**IMPIANTO DI RECUPERO
RIFIUTI SPECIALI NON PERICOLOSI**

Progetto Definitivo

| <p><i>TITOLO ELABORATO:</i></p> <p>INTEGRAZIONI A SEGUITO DI RICHIESTA DEL 09 OTTOBRE 2020 – PROTOCOLLO N. GE 2020/0042397, Art. 27-bis, comma 5 del Dlgs 152/2006 e smi</p> | <p><i>ELABORATO :</i></p> <p>S</p> |

INTEGRAZIONI A SEGUITO DI RICHIESTA DEL 10 OTTOBRE 2020 – PROTOCOLLO N. GE 2020/0042397

Vista nord - via Biron (SP 36)

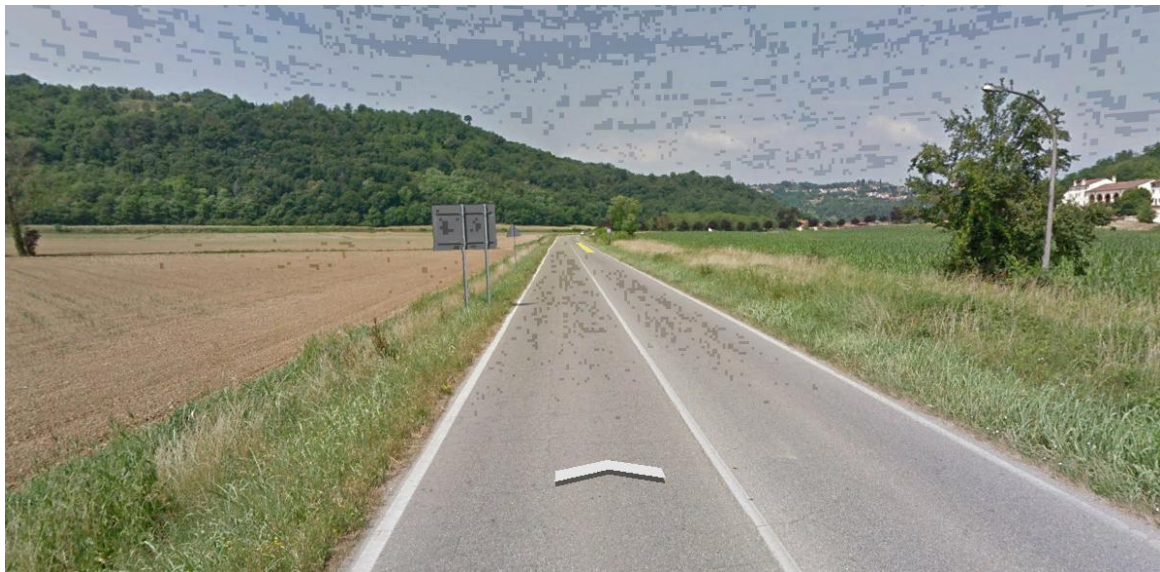
15. Valutare i LOS delle arterie stradali e dell'intersezione tra Via Canestrello e la SP 36.

17. Eseguire una valutazione sulla sostenibilità (in termini di livello di servizio) dell'interferenza dei veicoli indotti in corrispondenza dell'intersezione tra la SP 36 e Via Canestrello.

Di seguito si riporta una serie di foto (ordinate da sud a nord e da est a ovest) che servono a testimoniare l'effettiva dimensione dell'arteria stradale oltre che a far vedere l'effettivo stato conservativo della via e l'effettivo andamento di traffico che si rileva.

Come si evince anche dalle foto proposte, si rileva uno stato di conservazione piuttosto buono della pavimentazione. Non si rilevano problematiche di portanza dovute al carico transitante; non ci sono, infatti, deformazioni plasto-viscose visibili quali risalti, sacche, ormaie, ondulazioni, depressioni, buche, rigonfiamenti ecc.

Immagine scattata con drone ove si evince quanto sopra riportato

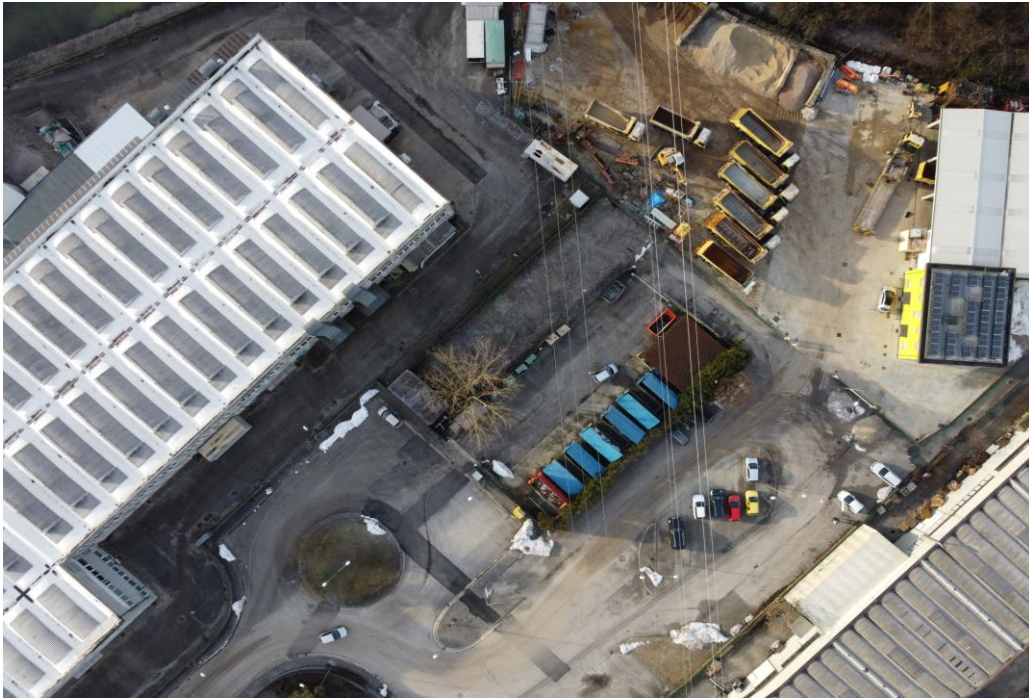
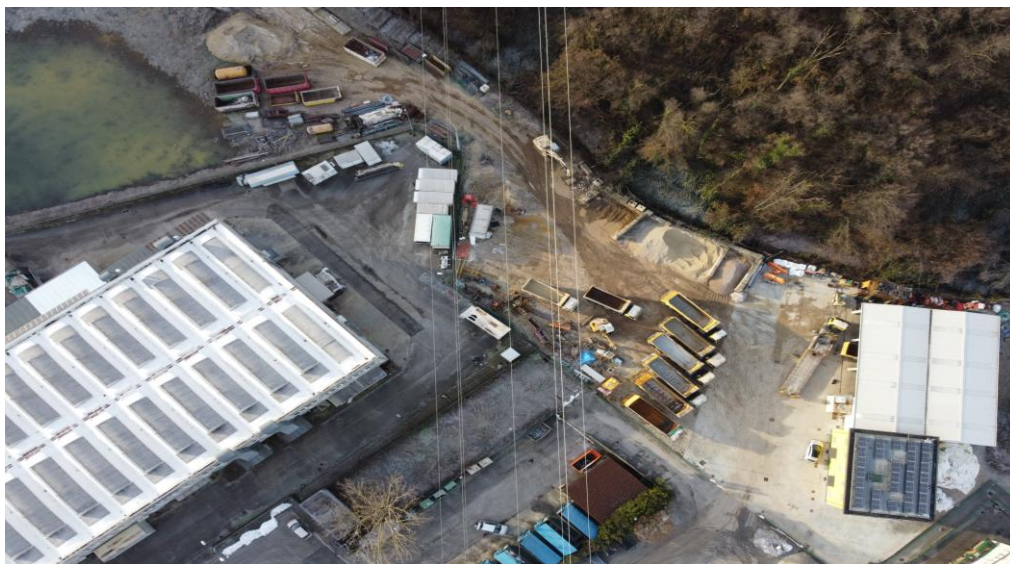
In relazione al vincolo di elettrodotto e come ampiamente già dimostrato in sede di deposito di integrazioni del settembre 2019, la linea elettrica non insiste sul sedime del futuro impianto di recupero, ma solo ed esclusivamente sull'area dedicata a parcheggio di mezzi della ditta Berica Eco Inerti di Pellattiero Antonio sas, peraltro già autorizzata dal comune di Monteviale. Si riportano le immagini scattate con un drone nel

mese di gennaio 2021 che fedelmente riportano la posizione dell'elettrodotto. Si precisa inoltre che la distanza da terra dei cavi è di 40 metri (distanza del primo cavo) ma che, si ripete, non incidono sull'area deputata al progetto di recupero rifiuti. Pertanto il parere di Terna è non dovuto.

L'immagine dimostra in maniera inequivocabile che i cavi intercettano l'ecocentro comunale e il sito di deposito mezzi della ditta Sartorello srl ma non l'area deputata all'impianto di recupero inerti.

Anche in questa immagine si conferma quanto descritto nel commento alle osservazioni
